**ABWÄGUNGSVORLAGE**

Beteiligung der Behörden und TÖB gemäß § 4 (2) BauGB, in der Zeit vom 03.11.2021 bis 06.12.2021

Öffentliche Auslegung gemäß § 3 (2) BauGB, in der Zeit vom 05.11.2021 bis 06.12.2021

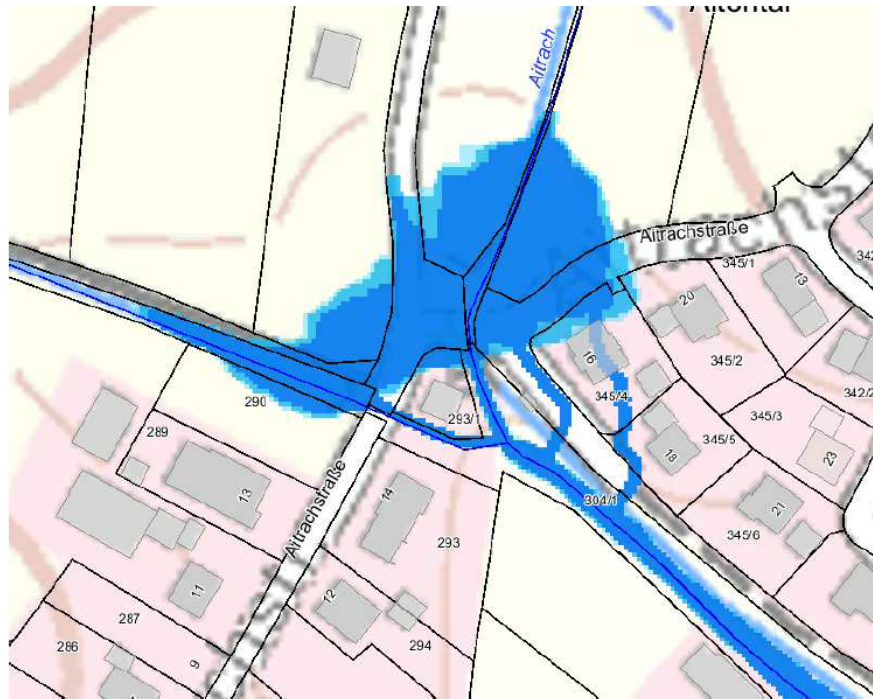
Ein Teil des Bebauungsplangebietes liegt im festgesetzten Überschwemmungsgebiet des Schleifebächles (sh. nachfolgende Abbildung). Gemäß § 78 Abs. 1 Nr. 1 WHG ist die Ausweisung von neuen Baugebieten in Bauleitplänen oder sonstigen Satzungen (dies schließt auch wesentliche Änderungen der baulichen Nutzung ein) im Bereich von festgesetzten Überschwemmungsgebieten grundsätzlich untersagt. Da es sich im vorliegenden Fall um ein bereits ausgewiesenes Baugebiet und um bereits errichtete Bauwerke handelt, sind die Bestandsgebäude von diesem Verbotstatbestand nicht berührt.

Wir weisen jedoch darauf hin, dass bei zukünftigen baulichen Vorhaben in diesem Bereich die gesetzlichen Vorgaben bezüglich eventueller Bauverbote zu beachten sind (§ 78 WHG).

Wird als Hinweis aufgenommen.
